Deres ref
21/1132-94

Vår ref
2021/4829-16

Dato
28.04.2023

Tilbakemelding vedrørende vår uttale til detaljreguleringsplan - PlanID 4012-4 - Gnr 142 Bnr 6 mfl - Storasund havn - Karmøy kommune - Rogaland fylke

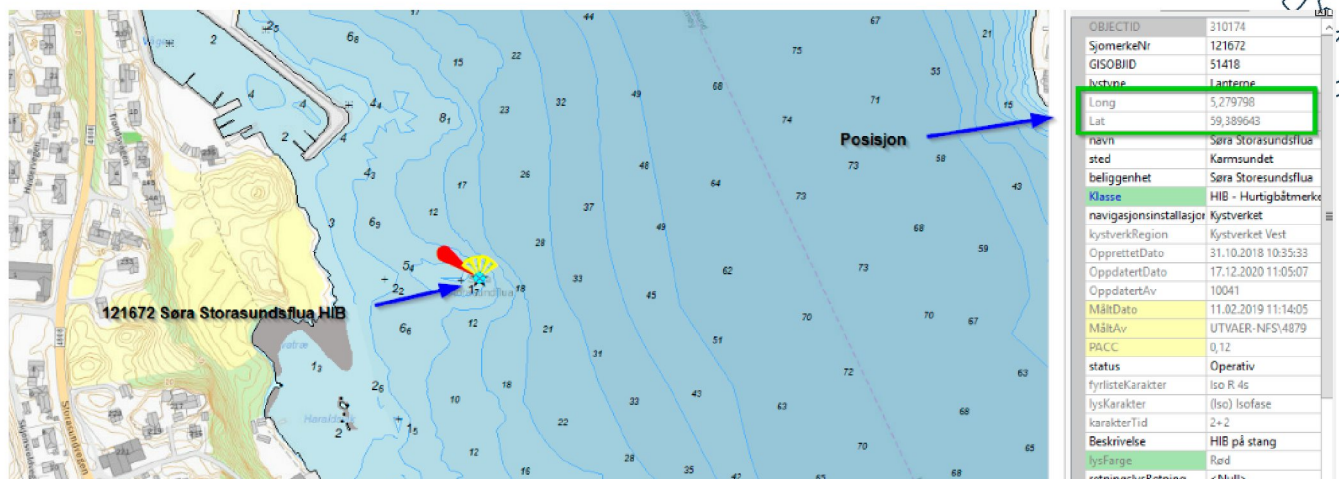
1. Molo må holdes vest av en linje mellom knekkpunkt på eksisterende molo og grunnen Søre Storesundflua
2. Navigasjonsinstallasjonen/ HIB må vises i plankartet
3. Tilføyelse i planbestemmelsenes §14 «Molo inkludert fyllingsfot skal holdes innenfor formålsgrensen»
4. Tilføyelse til planbestemmelsene «Bebyggelse og lyskilder må innrettes på en slik måte at navigasjonsbelysningen ikke blir skjermet eller "forsvinner" blant annen belysning»
5. Tilføyelse til planbestemmelsene om redningsutstyr

Når det gjelder spørsmål om streken/ ytre avgrensning av molo viser vi til punkt 1 og 3 i starten av brevet. Frem til 2019 var Søre Storesundflua merket med en jernstang, som var plassert lenger oppe på selve skjæret. Ved oppgradering av navigasjonsveiledningen i området til HIB ble merkingen flyttet ca. 10 meter lenger øst/ ut i Karmsundet. Det medfører at dersom det settes en østre avgrensning til en linje mellom knekkpunkt på eksisterende molo og navigasjonsinnretningen på Søre Storesundflua er det allerede gitt rom for en liten økning i avgrensningen østover i forhold til tidligere.

Vi minner om punkt 3 vedrørende tilføyelse i planbestemmelsenes §14 «Molo inkludert fyllingsfot skal holdes innenfor formålsgrensen». Hvordan molofyllingen utformes vil være opp til utbygger så lenge fyllingsfoten er innfor formålsgrensen og vest for ovennevnte avgrensningslinje.

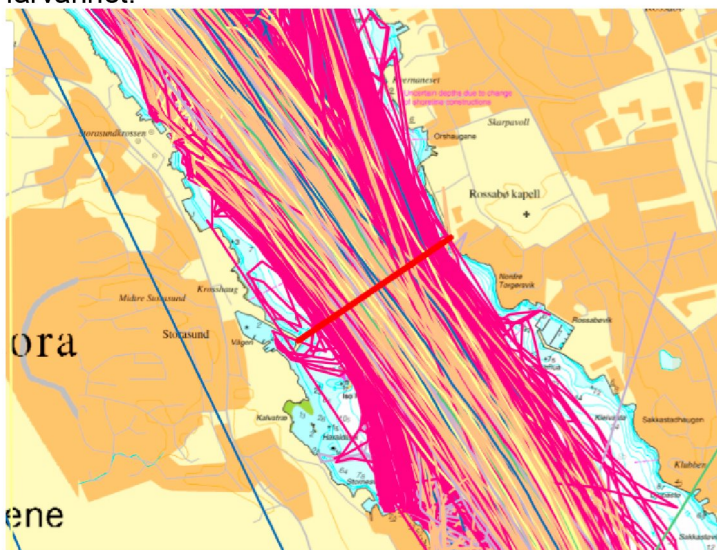
Det kreves tillatelse fra Kystverket for å sette opp, fjerne, flytte, endre eller tildekke en navigasjonsinnretning, jf. hfl § 10 tredje ledd. Høyden på navigasjonsinnretningene varierer, for å gi best mulig virkning i farvannet. Denne installasjonen har 6 meter lyshøyde. Det fremgår også av hfl § 10 at Kystverket kan gi pålegg om «*skjerming, endring eller fjerning av lys eller andre innretninger som kan påvirke navigasjon eller ferdsel*».

Vi vurderer at foreslått sirkel med en diameter på 10 meter med formål navigasjonsinstallasjon rundt installasjonen på Søre Storesundflua er tilstrekkelig. Når det gjelder bestemmelser som vedrører arealformålet viser vi til punkt 4 i starten av brevet om tilføyelse av bestemmelse om bebyggelse og lyskilder for planområdet, fra vår uttale av 22.12.2022.
